改善箇所説明図

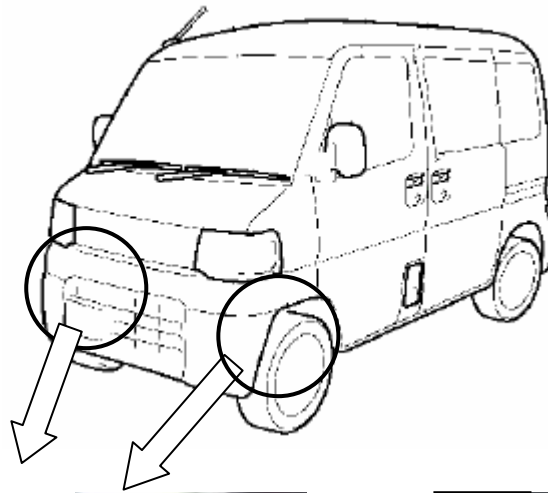
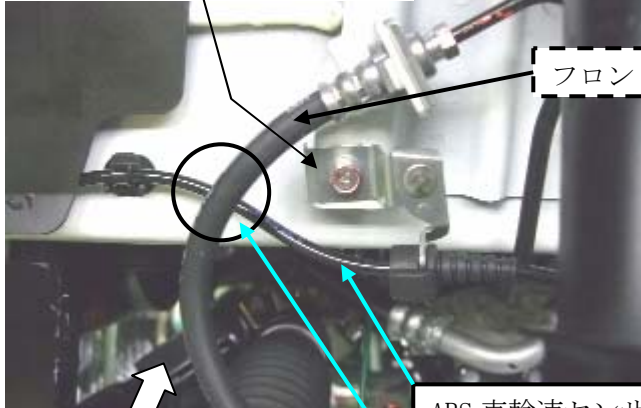
基準不適合発生箇所（左右）

フロントブレーキホースにおいて、ABS 車輪速センサー用電気配線の組み付けが不適切なため、当該電気配線とフロントブレーキホースの隙間が不足しているものがある。そのため、そのままの状態を使用を続けると、最悪の場合、フロントブレーキホースが損傷し、ブレーキ液が漏れ、制動力が低下するおそれがある。

全車両、フロントブレーキホースと ABS 車輪速センサー用電気配線の隙間を点検し、隙間が不十分な場合は、当該電気配線の組み付けを修正する。当該電気配線の組み付けを修正しても隙間が不十分な場合は、当該電気配線を新品に交換し、適切な隙間となるよう組み付ける。なお、フロントブレーキホースに摩耗が見られる場合は新品に交換する。

識別：左右車輪速センサー用電気配線固定ブラケットのリベット頭部に白または黄色のペイントを塗布する。
